EMPRESA DE TRANSMISION

Referencia: *Solicitud de información de antecedentes para la evaluación del Estudio de Impacto Ambiental Categoría II del proyecto denominado “Cantera Petrosa”*

Asunto: Riesgos al Sistema Interconectado Nacional por posible reactivación de cantera

VERIFICACIÓN DEL ESIA CATEGORÍA II “CANTERA PETROSA” EN EVALUACIÓN

Ilustración 1 Área de la Finca N°128712 y, vista del alineamiento y servidumbre de ETESA.

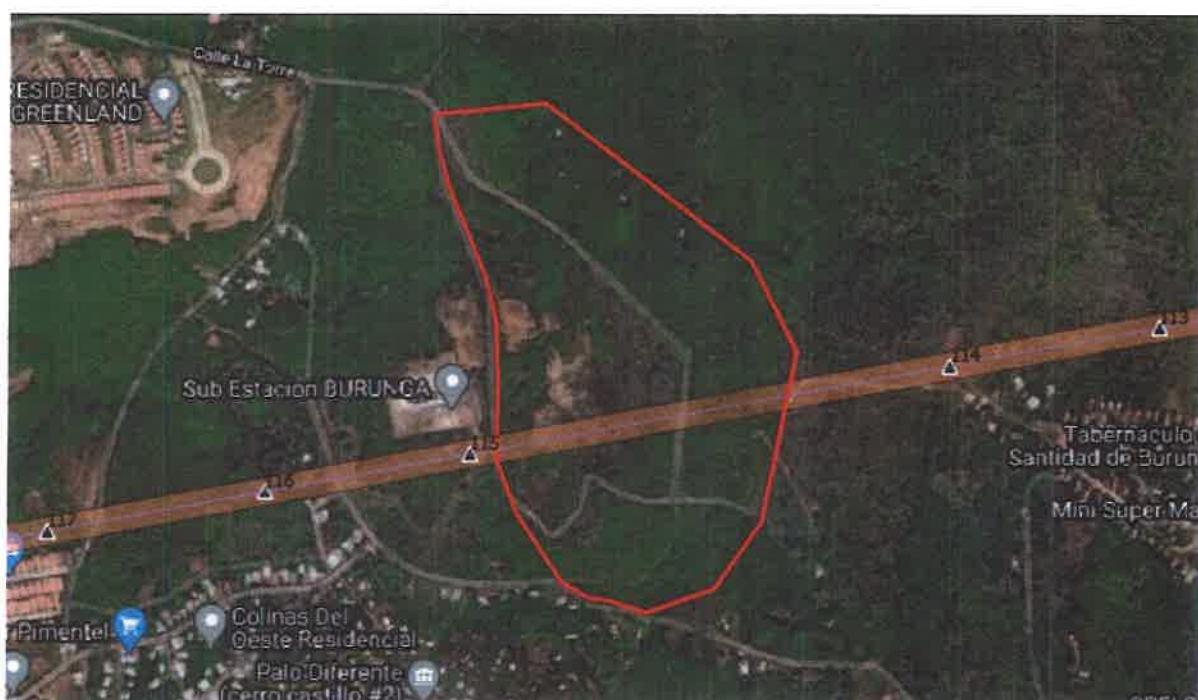
- Dentro de la línea base del Estudio de Impacto Ambiental del proyecto no se menciona que por el terreno pasa la Segunda Línea de Transmisión 230 KV Transmisión 230 KV Guasquitas – Veladero – Llano Sánchez– Panamá II, específicamente el circuito de 12A/13A de Panamá II – El Coco.

- La Finca se encuentra dentro del vano entre las torres T-115 y T-114.
- En la Finca pasa aproximadamente 420 metros de longitud de Línea de Transmisión, dando aproximadamente 1.68 hectáreas en servidumbre eléctrica.

- Debido a que la Línea de Transmisión eléctrica cuenta con una servidumbre de 40 metros, la empresa no podrá realizar extracción dentro de esta franja de servidumbre, con lo cual no podrá modificar la rasante topográfica del terreno. Tampoco podrá colocar ningún tipo de estructura temporal o permanente debajo de la servidumbre.

- La torre más cercana a la Finca donde se tiene contemplado el proyecto es la T-115, la cual se encuentra aproximadamente a 38 metros del límite de la Finca N°128712. Distancia bastante limitada para evitar que las vibraciones producidas por explosivos y extracción no afecten la estabilidad de la torre, producir erosión a largo plazo en el área cercana y/o producir grietas en la vía de acceso hacia la Subestación Burunga.
- Debido a la presencia de la Línea de Transmisión en el terreno, será necesario que la empresa promotora tramite con ETESA la certificación de servidumbre de ETESA para la aprobación de sus planos.

Fotografía 1: Imagen tomada en marzo 2011 en donde se observa movimiento de tierra debajo de la Línea de Transmisión, actividad que no puede realizarse dentro de la servidumbre eléctrica.

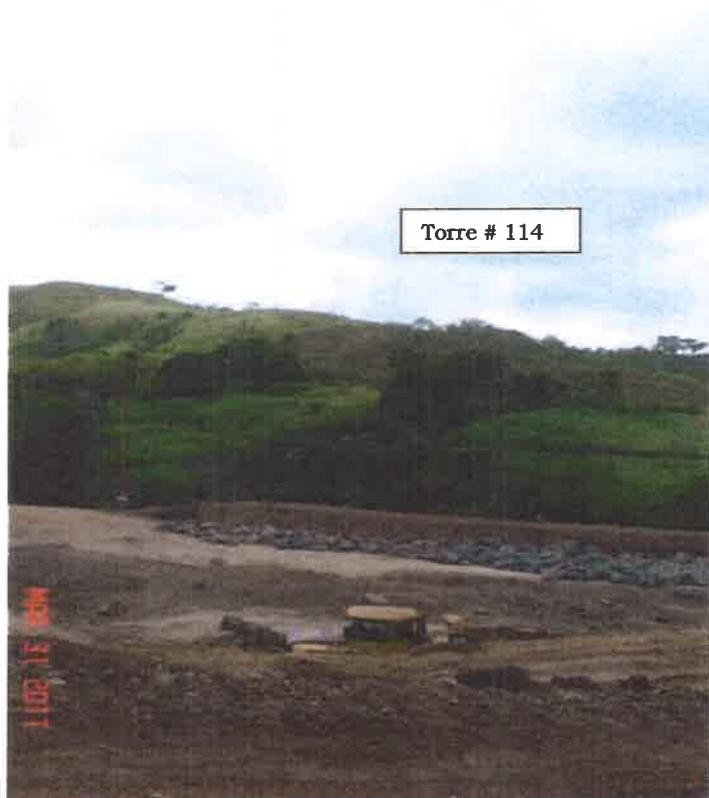
Dentro de la fotografía N°1 se observa la remoción de tierra limitando el espacio requerido para los trabajadores de ETESA poder realizar sus mantenimientos y labores operativos de la Línea de Transmisión.

Fotografía 3 Imagen tomada en marzo 2011 se observa la realización de actividades de acumulación de material rocosa, cambio en topografía debajo de la servidumbre eléctrica. Actividad no permitida por seguridad de la línea de transmisión.

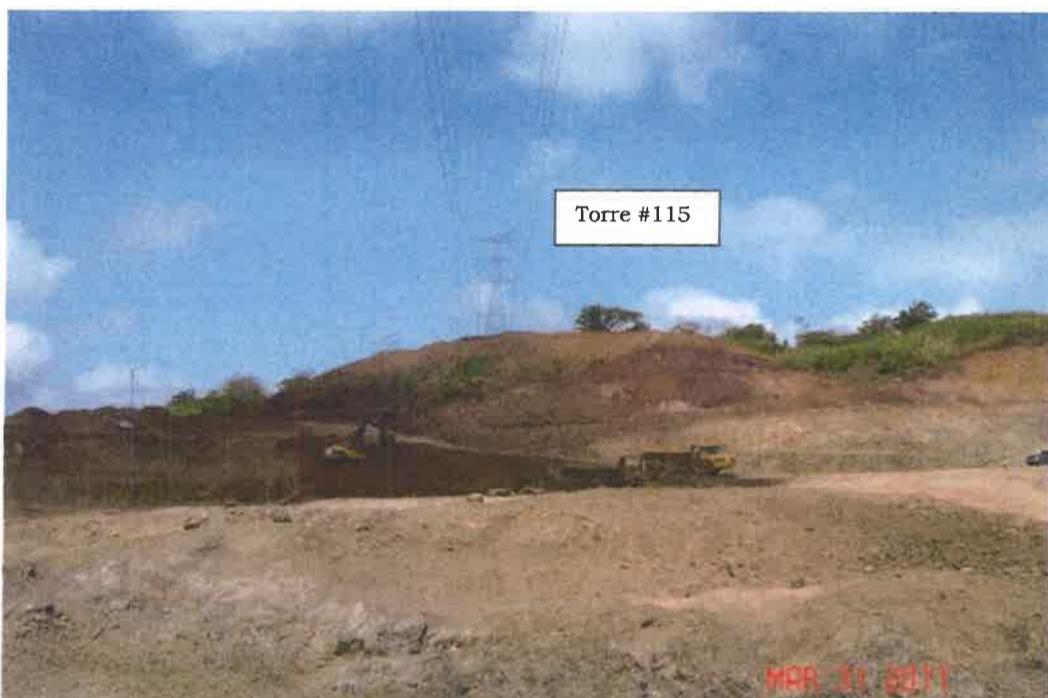
Se observan en las Fotografías 2, 4 y 5 actividades de movimiento de tierra, actividad insegura y no permitida dentro de la servidumbre eléctrica. Al momento el técnico de ETESA procedió a advertir los peligros al encargado del proyecto, pero no cesaron las actividades. Se realizó también comunicación verbal con el ANAM de Arraiján en su momento.
